Příloha č. 5zd
Vyhodnocení připomínek obcí a veřejnosti

k materiálu

- **Návrh Změny č. 2 Územního rozvojového plánu**
- **Vyhodnocení vlivů návrhu Změny č. 2 Územního rozvojového plánu na udržitelný rozvoj území**
- **návrhy jednotlivých územních opatření k akceleračním oblastem vymezeným v návrhu Změny č. 2 Územního rozvojového plánu**

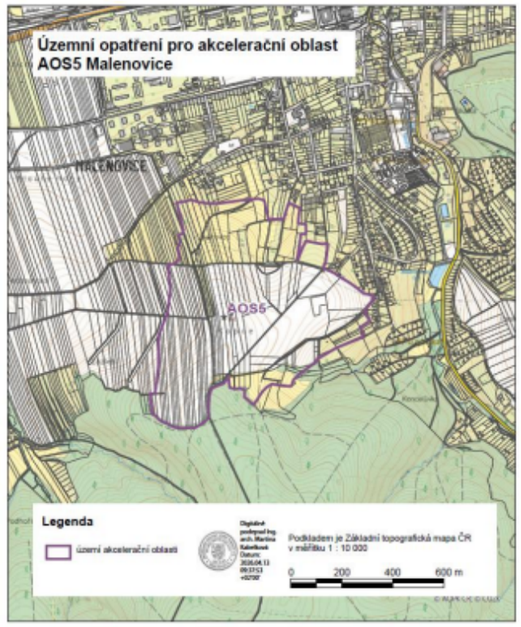
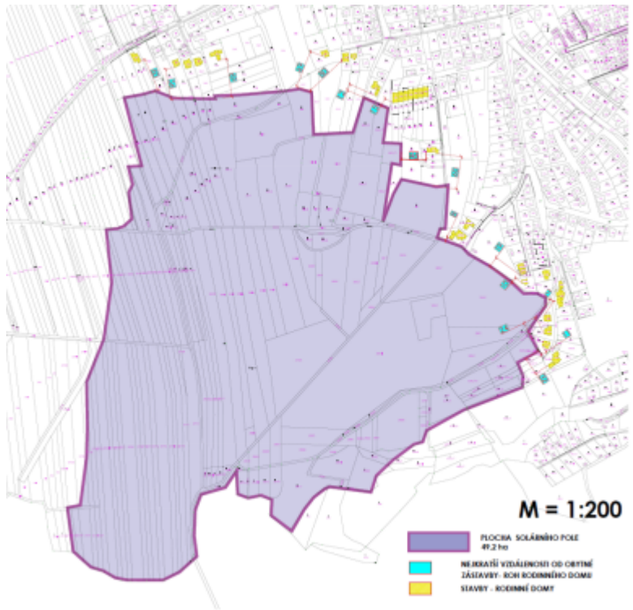
**Územní opatření pro akcelerační oblast AOS5 Malenovice vydávané společně se Změnou č. 2 Územního rozvojového plánu 2026** Rozloha akcelerační oblasti je 49,4 ha a odhadovaný maximální celkový instalovaný výkon záměrů pro využití obnovitelného zdroje – energie slunečního záření umístitelných v této akcelerační oblasti je 47,9 MW. **<u>Připomínky:</u>** **1) Vymezení AOS5 Malenovice – nesoulad se zadáním, s právními předpisy v České republice i Evropské unii** Dle Návrhu zadání Změny č. 2 Územního rozvojového plánu mají být při vymezení Akceleračních oblastí upřednostňovány umělé a zastavěné plochy, jako jsou dopravní infrastruktura a její blízké okolí, parkoviště, zemědělské stavby a stavby pro průmysl včetně nádvoří, skládky, území narušená povrchovou těžbou, kde ještě nebyla zahájena rekultivace, umělé vodní útvary, případně objekty technické vodohospodářské infrastruktury, a dále znehodnocená půda, kterou nelze využívat pro zemědělství. Stejně tak Směrnice RED III (2023/2413) požaduje primární využití zastavěných ploch, brownfieldů a technicky narušených území pro vymezení Akceleračních oblastí. Z České legislativy je závazný např. zákon č. 114/1992 Sb. o ochraně přírody a krajiny, který požaduje ochranu krajinného rázu a ekologickou stabilitu. Dále máme zákon o vodách, o lesích atp., které je nutno respektovat. AOS5 Malenovice je však vymezena v krásné přírodě, severní část vymezeného území tvoří louky a sady, jižní část les a pole, jež je pravidelně obděláváno a využíváno pro různé druhy zemědělské produkce. Navíc se po celé severní a východní hranici nachází obydlí. Uvnitř zóny se nachází i zahrady. Vymezená oblast nacházející se na **severním** svahu nedaleko centrální části obce, je využívána k relaxaci nejen obyvatel z blízkého okolí, ale také ze sídliště v Malenovicích. Vedou tudy také 3 stezky, spojující Malenovice s poutním místem Sv. voda, jež je od hranice AOS5 Malenovice vzdáleno cca. 500

Poř.č.	Připomínkové místo	Číslo jednací	Článek	AO	Připomínka	Vyhodnocení
					V hodnocení SEA zpracovaném firmou ASITIS s.r.o. se sídlem Vážného 10, 621 00, Brno, odpovědní řešitelé byli Ing. Pavla Žídková a Mgr. Zdeněk Frélich, oba autorizované osoby dle zákona č.100/2001 Sb., o posuzování vlivů na životní prostředí, jsou zjevné chyby a rozpory se skutečným stavem. Např. v Příloze č. 1: Základní charakteristiky a jevy životního prostředí v jednotlivých akceleračních oblastech se na straně 7 u zóny AOS5 Malenovice píše, že do vzdálenosti 500 m od AO se nenachází obytné ani rekreační objekty. **Při detailnějším pohledu do mapy, případně při návštěvě dané lokality, musí být evidentní, že toto neodpovídá skutečnosti. Nejbližší rodinný dům se nachází ve vzdálenosti menší než 10m od AO, do vzdálenosti 100m se nachází min. 19 samostatně stojících rodinných domů a 1 řadové domy. Do vzdálenosti 500m se nachází většina výstavby v této části Malenovic.** Tento rozpor je doložen mapou z KN s uvedením vzdálenosti od nejbližších obytných objektů.

Rozpory vypracované SEA se nachází prakticky ve všech posuzovaných složkách životního prostředí. ○ Sídla – obyvatelstvo, hluk a veřejné zdraví – v důsledku špatně uvedené skutečnosti, že se v AO nebo blízkém okolí nenachází rekreační nebo obytné objekty, hodnoceno zcela špatně jako bez vlivu. Dále je vymezená AO velmi využívána obyvateli místní části Malenovice k trávení volného času a relaxaci. Vzhledem k rozsahu nové bytové výstavby v Malenovicích je žádoucí tuto oblast zachovat. Oblast je hojně využívána i základní školou na sídlišti a místními dětmi (pouštění draků, bobování, táboráky, výlety na kole). Vliv na obyvatelstvo a veřejné zdraví tak nelze vyloučit a mělo by být pečlivě posouzeno na základě kvalitně provedeného místního šetření. ○ Klima a ovzduší – globální snížení emisí lze akceptovat, ale lokální změna mikroklimatu v důsledku velké FVE farmy nelze vyloučit. V případně havárie/ požáru by byl vliv na lokální ovzduší velmi negativní. ○ Příroda a biologická rozmanitost – odborný biologický výzkum byl dle informací poskytnutých na veřejném projednání proveden pouze v měsících prosinci a lednu, což považujeme za nedostatečné. Ve výčtu živočichů vyskytujících se v AO chybí minimálně netopýři, mlok skvrnitý, čejka chocholatá a koroptev polní (vše živočichové v ČR zákonem chránění – silně ohrožené druhy/ohrožené druhy).

5643.	Starý Ondřej	MMR-41924-2026-81	99be	AOS5	**Připomínky Ing. arch. Ondřeje Starého k akcelerační oblasti AOS5 Malenovice** **<u>Vstupní data:</u>** Vláda ČR vydala formou opatření obecné povahy návrh Změny č. 2 Územního rozvojového plánu, který vymezuje akcelerační oblasti pro obnovitelné zdroje energie celostátního významu. Dne 14.4.2026 bylo toto opatření obecné povahy zveřejněno na webu MMR. Jednou z akceleračních oblastí je AOS5 Malenovice. Viz. zde:	**Akceptováno.** Akcelerační oblast AOS5 Malenovice byla vypuštěna.

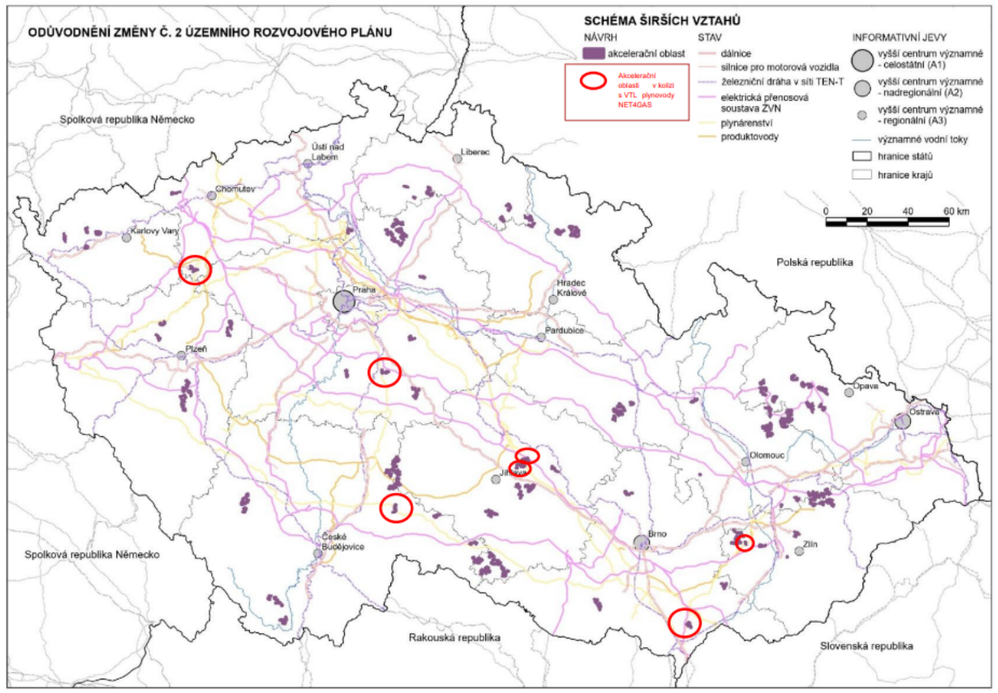
Poř.č.	Připomínkové místo	Číslo jednací	Článek	AO	Připomínka	Vyhodnocení
					○ úpravu části „Podmínky a zmírňující opatření pro povolení a provedení záměrů OZE“ opatření obecné povahy (územního opatření) pro záměry sloužící k využití energie větru (větrné elektrárny – VTE) a pro záměry sloužící k využití energie slunečního záření (fotovoltaické elektrárny – FVE) v akceleračních oblastech AOV80 a AOV77, kterými prochází technická infrastruktura související s provozem přepravní soustavy VTL plynovodů (anodové uzemnění, telekomunikační kabely, elektropřípojky apod.), a to doplněním požadavku: *„Záměry OZE budou umisťovány mimo ochrannou vzdálenost zařízení anodového uzemnění (katodové ochrany) a mimo ochranná pásma podzemních telekomunikačních vedení (optických, metalických), kabelů protikorozní ochrany a elektrických vedení, která jsou součástí technické infrastruktury zajišťující provoz přepravní soustavy VTL plynovodů.“* *<u>Vymezení území dotčené připomínkou:</u>* − AOV80 Ležky (obce Blatno, Lubenec, Kryry a Vroutek) − AOV77 Petroupim (obce Benešov, Petroupim a Soběhrdy) **Výkres akceleračních oblastí v kolizi s plynárenskou soustavou NET4GAS:**

**Odůvodnění:** Společnost NET4GAS, s.r.o., je držitel výlučné licence pro přepravu zemního plynu dle zákona č. 458/2000 Sb. (energetický zákon) a zároveň oprávněný investor a poskytovatel údajů o území dle zákona č. 283/2021 Sb. (stavební zákon). **Ad 1)** Navržená formulace podmínek pro záměry sloužící k využití energie větru (větrné elektrárny – VTE), která omezuje jejich umisťování pouze na respektování ochranného pásma tranzitního plynovodu VTL, je nedostatečná a neodpovídá specifickému charakteru těchto staveb.

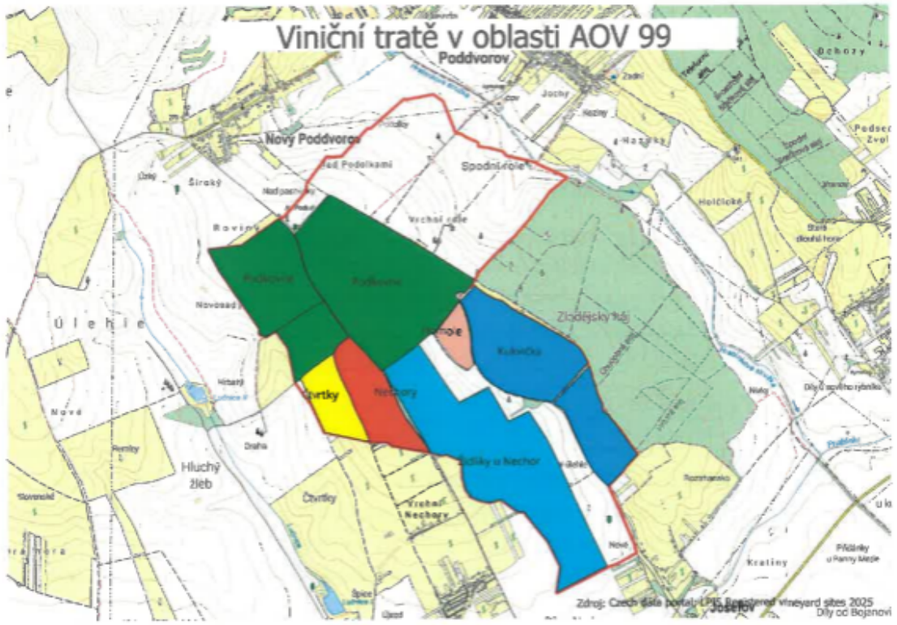
Poř.č.	Připomínkové místo	Číslo jednací	Článek	AO	Připomínka	Vyhodnocení
					Navrhovatel přitom bez zohlednění výše uvedeného uzavírá, že vliv na veřejné zdraví je zanedbatelný. Vše poměřuje pouze 500 metry od obydlí a zcela rezignuje, že AOV 99 je „živá oblast“, v které se každodenně pohybují a pracují lidé. Jak je možné, že toto navrhovatel neřeší? Jediný možný dílčí závěr je – vyřazení AOV99. 7. **Přílohy** Příloha č. 1 – Mapa překryvu navrhované AOV99 s viničními tratěmi a vinicemi. Z mapy je patrné, že dotčené viniční tratě tvoří v rámci AOV99 souvislý celek a nejsou pouze drobnými díly půdních bloků.

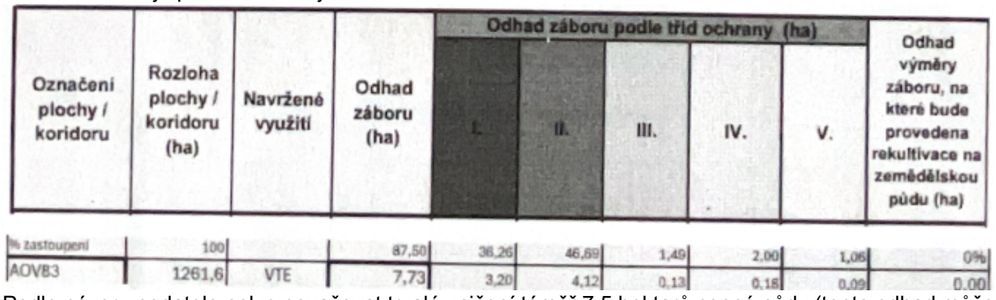
Poř.č.	Připomínkové místo	Číslo jednací	Článek	AO	Připomínka	Vyhodnocení
					9. Vlivy na vodní poměry a lokální klima Ve vyhodnocení vlivů Změny č 2 ani územního opatření AOV83 není popsáno, jak byly hodnoceny vlivy VTE na spodní vody a celkově na vodní poměry a na jejich možné změny v důsledku výstavby a provozu VTE. V době, kdy se celá ČR potýká s extrémními suchy a vody je stále méně, je třeba tuto otázku brát velmi vážně a rozhodně nelze pouze stroze konstatovat, že VTE mají přednost, „protože mají prostě přednost“. Je totiž faktem, že VTE, zejména ty extrémně vysoké, mají železobetonové základy, které jsou schopny vodní poměry v krajině narušit Pro VTE se také buduje infrastruktura, která také může narušit tok podzemní vody anebo snížit množství vody proudící do blízkých vodních toku nebo vodních zdrojů. Výstavba VTE také odstraňuje ochranné vrstvy půdy a podloží, čímž činí podzemní vodu pod nimi zranitelnější vůči znečištěni z úniků nebo rozlitých látek z vozidel nebo zařízeni použitých k jejich výstavbě a vůči únikům a látkám z turbín a související infrastruktury během provozu. Je také známo, že VTE velmi výrazně ovlivňuji klima ve svém okolí (negativně). Jedná se především o dopady na teplotu zemského povrchu, fyzikálně-chemické vlastnosti půdy, rychlost větru, vlhkost a srážky. Větrné elektrárny na pevnině mají významný oteplovací vliv na teplotu zemského povrchu v noci. V důsledku zhoršováni fyzikálně-chemických vlastnosti půdy dochází k vysušování lokalit nacházejících se u VTE. Půdní vlhkost navíc ovlivňuje rovnováhu ekosystému, což ohrožuje ekologickou stabilitu krajiny a některé druhy zvířat. Z vyhodnoceni územního opatřeni AOV18 ani Změny č. 2 jako celku ani z jejich odůvodněni není vůbec zřejmé, jak bylo s těmito fakty naloženo. **10. Vlivy na zemědělský půdní fond** Ve vyhodnocení územního opatření se uvádí: „*Přítomnost ZPF převažuje v I. a II. třídě ochrany, nepatrné zábory také v III. až V. třídě ochrany. S ohledem na velmi nízký rozsah záborů ve vyšší třídě ochrany dále neřešeno. V případě VTE a doprovodných staveb (rozvoden, úložišť el. energie, komunikací apod.) v AO je zábor pro zajištění bezpečnosti hodnocení považován za trvalý. Uplatnění AO nebude mít vliv na ekologické funkce půdy. Zábor půdy je s ohledem na relativně malou výměru a na rozlohu zemědělské půdy v AO a jejím okolí považován za mírně negativní vliv.*“ Rozsah záborů je přitom následující:

Podle názoru podatele nelze považovat trvalé zničení téměř 7,5 hektarů cenné půdy (tento odhad může být navíc podhodnocen) za něco, co není třeba řešit. Takové zdůvodnění záborů je bizarní a nedostačuje požadavkům v § 4 odst. 3 zákona č. 334/1992 Sb., o ochraně ZPF. kde se mj. uvádí, že zemědělskou půdu I. a II. třídy ochrany lze v územně plánovací dokumentaci určit k jinému než zemědělskému účelu nebo odejmout pouze v případech, kdy jiný veřejný zájem výrazně převažuje nad veřejným zájmem ochrany zemědělského půdního fondu.

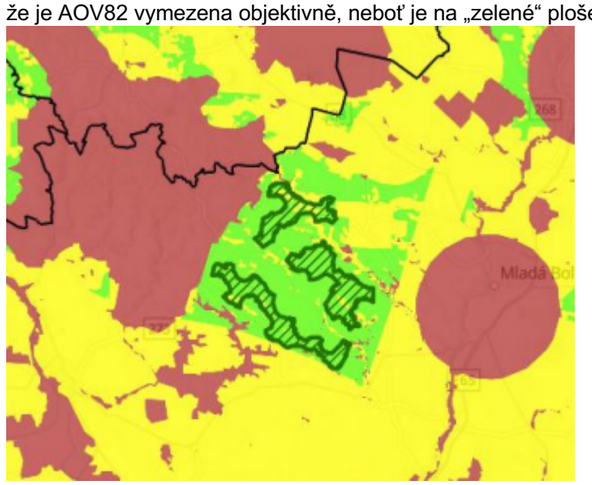
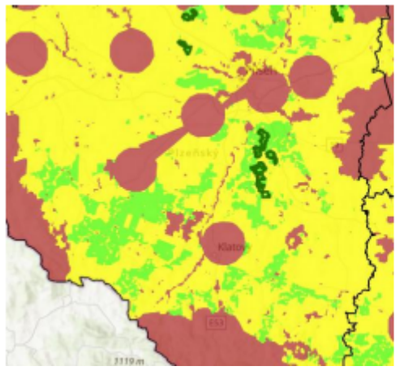
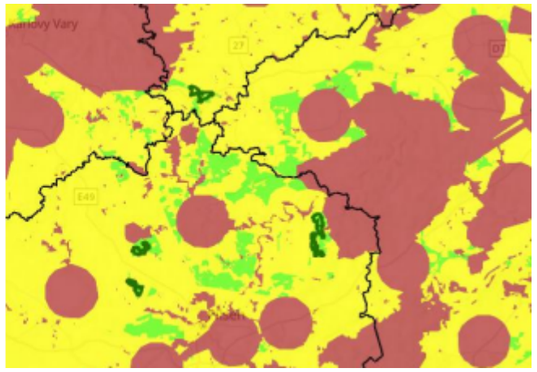
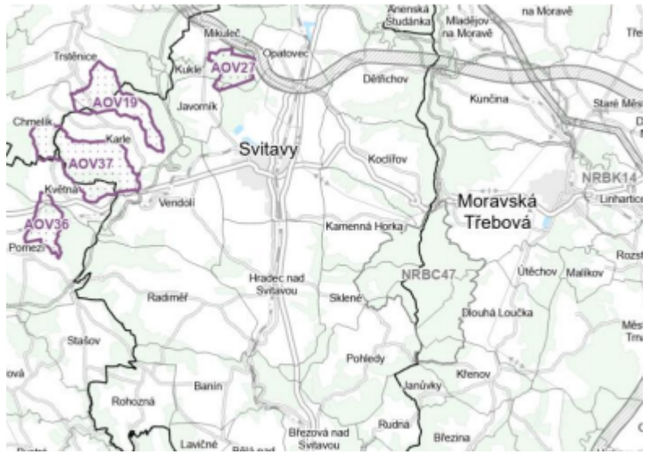
Poř.č.	Připomínkové místo	Číslo jednací	Článek	AO	Připomínka	Vyhodnocení
					realizaci totiž mohou být snadno a nejlépe stanoveny v územních plánech, které umožňují, zejména jsou-li pořízeny s prvky regulačního plánu, nejdůkladnější a nejpromyšlenější regulaci OZE s ohledem na všechny jiné zájmy a hodnoty v území. **4. OZE lze realizovat v nezastavěném území už dnes (Změna č. 2 není nezbytná)** Už dnes je v souladu s § 122 zákona č. 283/2021 Sb., stavební zákon možné kdekoliv v nezastavěném území povolovat záměry OZE. Pokud by samospráva chtěla vyloučit tuto možnost, musela by změnit územní plán a tuto změnu velmi dobře odůvodnit jiným veřejným zájmem, který převažuje nad zájmem na výrobě elektřiny prostřednictvím OZE. Vzhledem k tomu, že se klimatická změna považuje za notorietu a vzhledem k tlaku na vybudování tzv. energetického mixu, který má zvýšit energetickou soběstačnost ČR, mají obce velmi malý prostor pro to, aby svoje území řešily podle svých představ. Současně ale pořád tyto tlaky na realizaci OZE narážejí na Ústavou garantované právo na samosprávu a je i v této situaci nutno vyvažovat jednotlivé zájmy. Lze uzavřít, že obce jsou i bez akceleračních zón značně omezeny v právu na samosprávu. Striktní nařízení toho, kde se ještě více usnadní podmínky pro povolování OZE, povede k tomu, že samosprávy nebudou schopny prakticky žádným způsobem zasahovat do toho, jak se má jejich území rozvíjet. **5. Diskriminace a svévole – „proč právě u nás“** Ve Změně č. 2 ÚRP není dostatečně vysvětleno, proč je třeba umístit akcelerační oblasti právě tak, jak jsou vymezeny, když třeba lokalita, kde je AOV82, není nijak výjimečná z hlediska potenciálu pro VTE (nebo alespoň není ve Změně č. 2 popsáno, proč se AOV82 svým větrným potenciálem tak výrazně odlišuje od dalších oblastí, kde AO vymezeny nebyly). Lze tedy předpokládat, že existují i jiné shodné oblasti, kde však z nejasných důvodů AO nebyly vymezeny. Ze Změny č. 2 tedy nelze pochopit, proč právě vymezení AOV82 povede ke splnění klimatických a energetických cílů a vymezení jiné oblasti již ne nebo proč by klimatické a energetické cíle nemohly být plněny i bez AOV82, když jiné oblasti taky nejsou zapotřebí. Stát si přitom nechal zpracovat mapy zobrazující limity pro umisťování VTE. Z těchto podkladů se zdá, že je AOV82 vymezena objektivně, neboť je na „zelené“ ploše:

Z mapových podkladů plyne, že vhodné oblasti jsou třeba zde (a jinde v ČR, podatel zde nebude dávat printscreeny všech podobných situací):

V těchto částech republiky přitom akcelerační oblasti na většině „zelených“ ploch vymezeny nejsou. Není zřejmé, jak bylo s těmito podkladovými materiály naloženo a proč na některých „zelených“ plochách AO vymezeny byly a jinde ne. Takováto neodůvodněná diskriminace je neakceptovatelná. Současně je třeba poukázat na to, že je řada obcí, které na svém území OZE chtějí a rády by s investory vyjednávaly. V médiích se ke dni 20. 4. 2026 kupř. uvádí: *„Obce mikroregionu Svitavsko si jako strategického partnera pro budování větrných elektráren vybraly společnost ČEZ. Plán budou dnes od 16 hodin schvalovat zastupitelé Svitav. Obce se dohodly na společném postupu, věří, že tak budou schopny lépe ovlivnit rozsah i umístění elektráren a také finanční benefity.“* V médiích je uvedena tato mapka k projektu: Změna č. 2 ÚRP zde ale s akcelerační zónou v této oblasti nepočítá, i když by byla samosprávami žádaná:

Tento postup nelze označit za rozumný a už vůbec ne za takový, který by hledal nejvhodnější cesty s minimálními dopady do práv jiných subjektů.

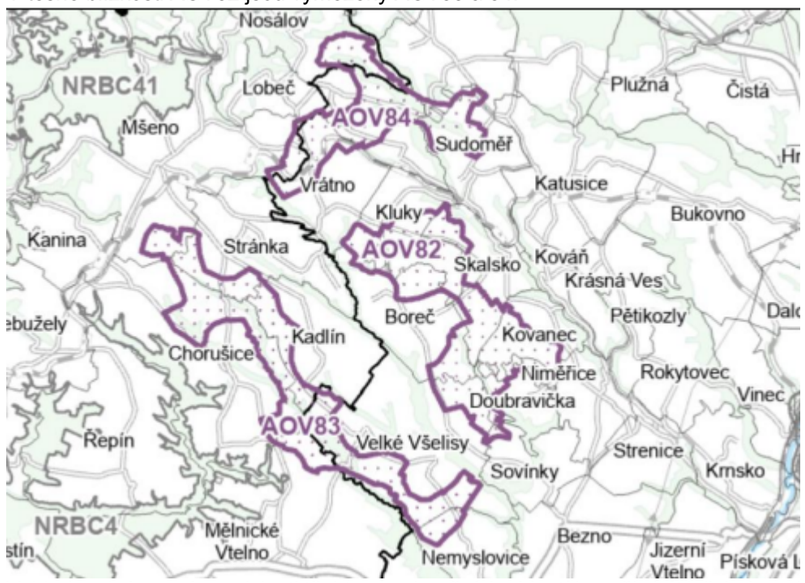
Poř.č.	Připomínkové místo	Číslo jednací	Článek	AO	Připomínka	Vyhodnocení
					Změna č. 2 vůbec neříká, jak uvedené reflektovala, navíc je AOV82 umístěna v těsné blízkosti lidských obydlí. Proč nebyla pravidla ČESON respektována se ze Změny č. 2 nikdo nedozví. Územní opatření ani nestanoví žádné podmínky pro ochranu netopýrů. Změna č. 2 ani územní opatření AOV82 nevysvětlují, jak bude zabráněno tomu, aby netopýři k VTE ve větším počtu létali, resp. jak jim vzdálenost 6 km od jejich větší kolonie zabrání v tom, že se k VTE přiblíží. Netopýři přitom patří mezi zvířata, která jsou přímo a velmi negativně ovlivňována VTE. Vědci odhadují, že miliony netopýrů každoročně uhynou po nárazu do obřích lopatek, což z turbín dělá jednoho z hlavních zabijáků těchto zvířat na světě, protože větrné turbíny tato zvířata extrémně „lákají“. Jak konkrétně uvedený problém AOV82 řeší? Podatel je dotčen uvedenými zásahy na svých právech, neboť pestrá příroda je hodnota, která zkvalitňuje život občanům a rovněž do lokality přivádí turisty, což přispívá k socioekonomickému rozvoji jeho území. **4. Nevyhodnocení kumulativních vlivů 3 AO nacházejících se vedle sebe** V těsné blízkosti AOV82 jsou vymezeny AOV83 a 84:

Vzhledem k územní souvislosti těchto akceleračních oblastí by měly být jejich dopady na území podatele, na faunu, flóru, zemědělský půdní fond, na lesy, na krajinný ráz anebo na lokální klima posuzovány tak, jako by šlo o jednu spojenou akcelerační oblast a nikoliv odděleně, negativní vlivy se totiž budou s jistotou kumulovat. Tato kumulace dopadů však nebyla nikdy posouzena, vlivy by pak nepochybně dokonce ani pořizovatel nemohl označit za „zanedbatelné“. **5. Výška VTE a rozloha akcelerační oblasti (výkon VTE)** Změna č. 2 nijak nevysvětluje, proč v akcelerační oblasti AOV82 dovoluje realizovat VTE o výšce až 200 m. Na základě čeho pořizovatel dospěl k závěru, že právě taková výška je nejvhodnější z hlediska povážení vše jiných zájmů v území? Jaké jiné výšky byly prověřovány? Byly posuzovány dopady i nižších VTE kupř. na krajinný ráz? Proč v tomto posouzení převážila potřeba realizace extrémně vysokých VTE nad nutností chránit jiné zájmy v území?
